訂正のお願い

*No.J-490 トヨタ ヴァンガード 2007年11月 (30系) を下記の通り訂正いたします。

P.108ボデー寸法図にて、以下の誤りが有ったため訂正いたします。
なお、差し替えページは本訂正案内の末尾にあります。

P.108 ボデー寸法図 ボデー寸法に誤りが有ったため、差し替え願います。

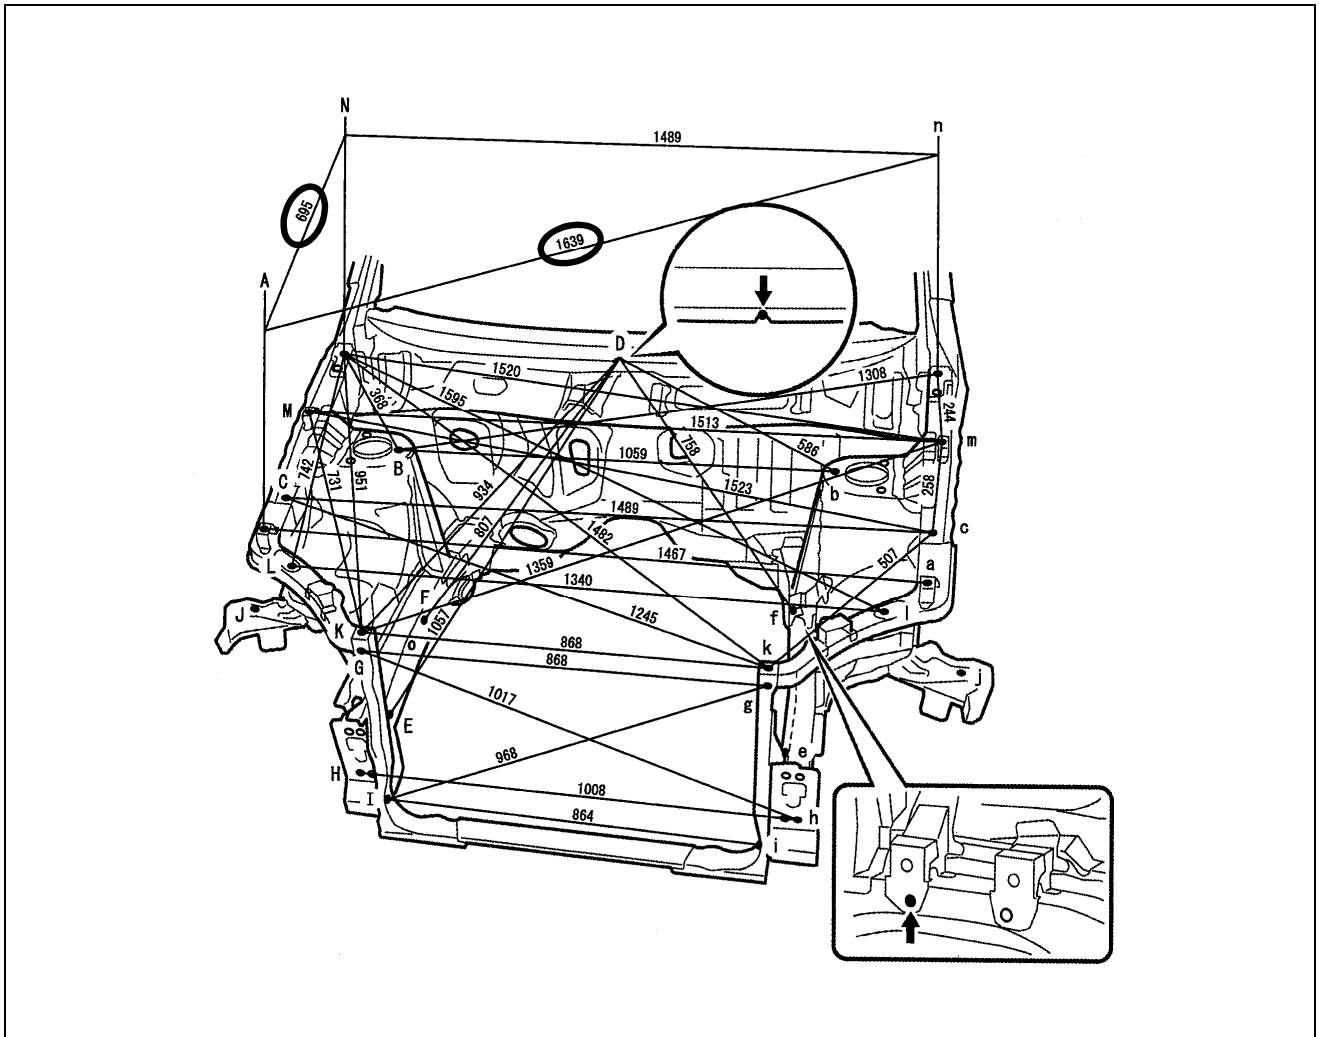
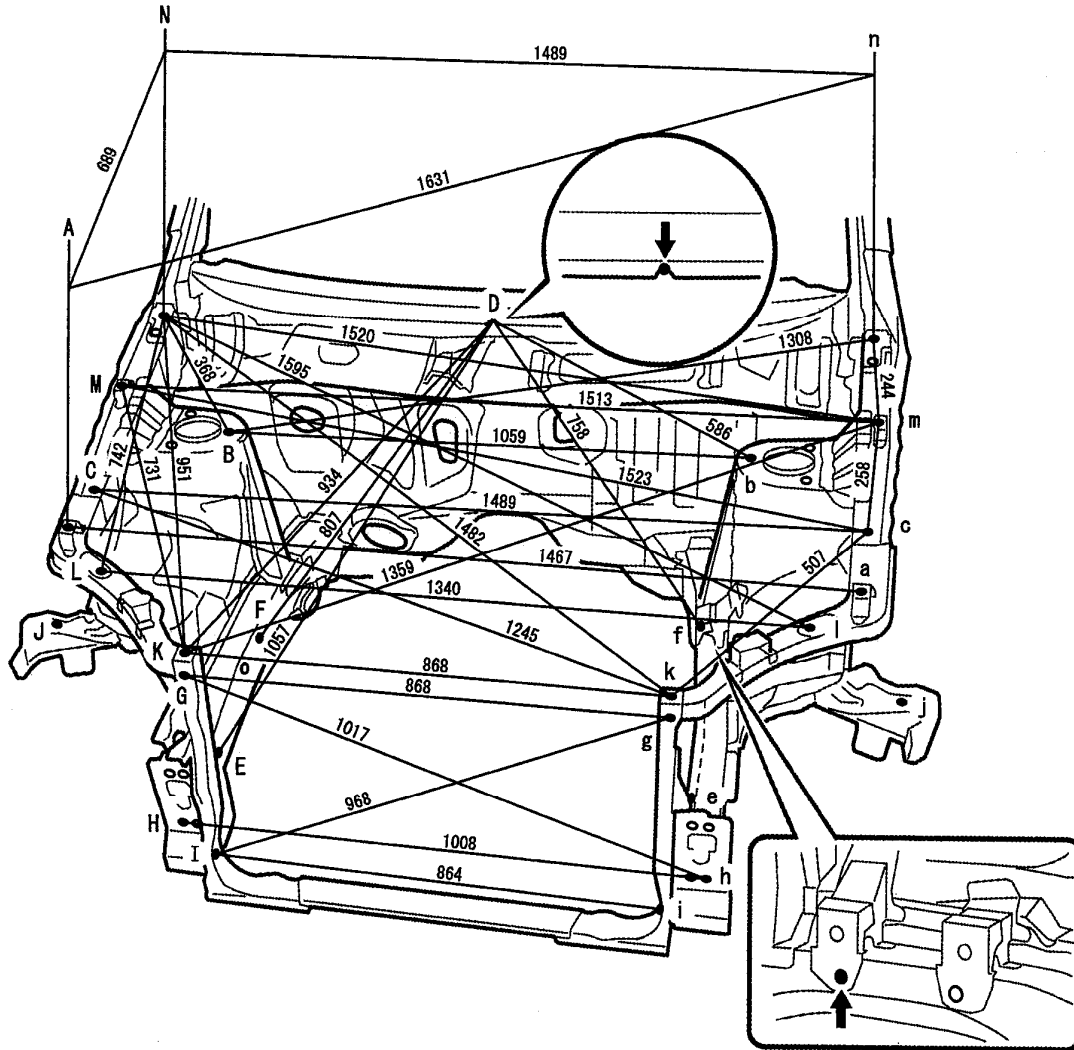
○:訂正箇所

A - M, a - m	A - m, a - M	B - f	b - F	J - j
446	1555	1044	1071	1596

A, a	H, h	K, k	N, n
758	265	691	841

P.111 ボデー寸法図 ■アンダボデー(1)

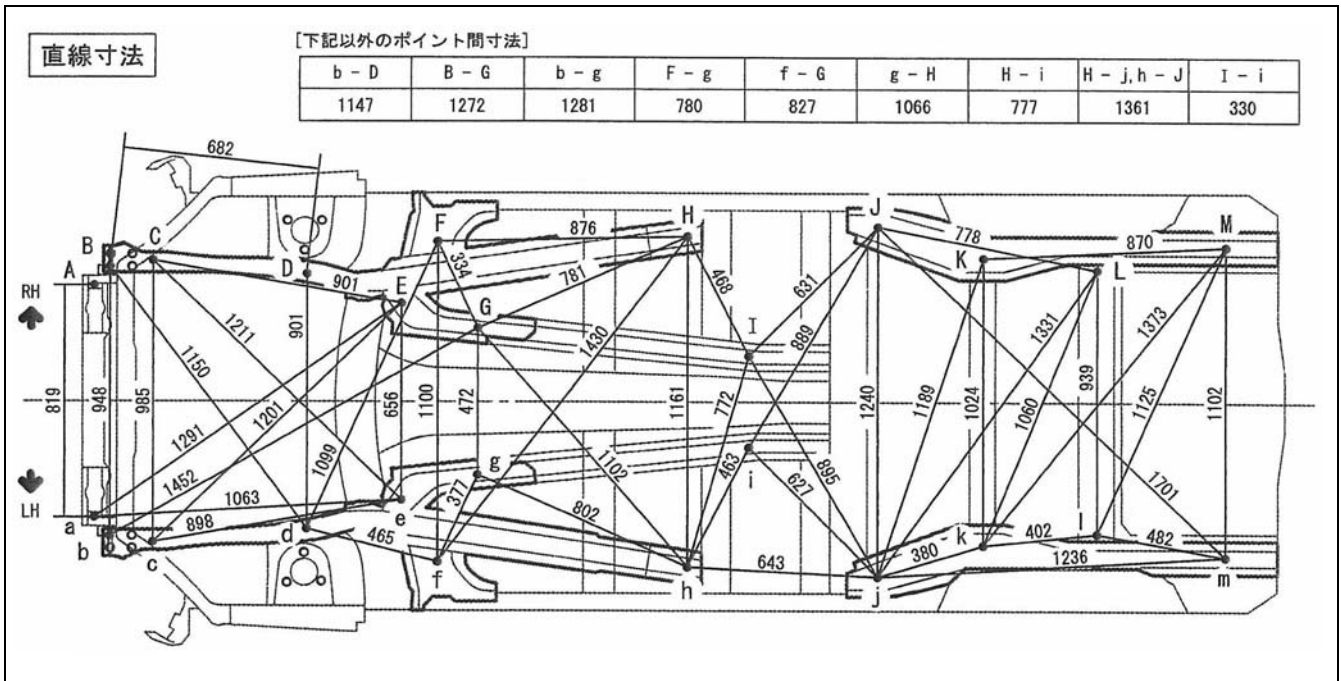
計測ポイントに追加 (B - g : 1430) が有ったため、差し替え願います。
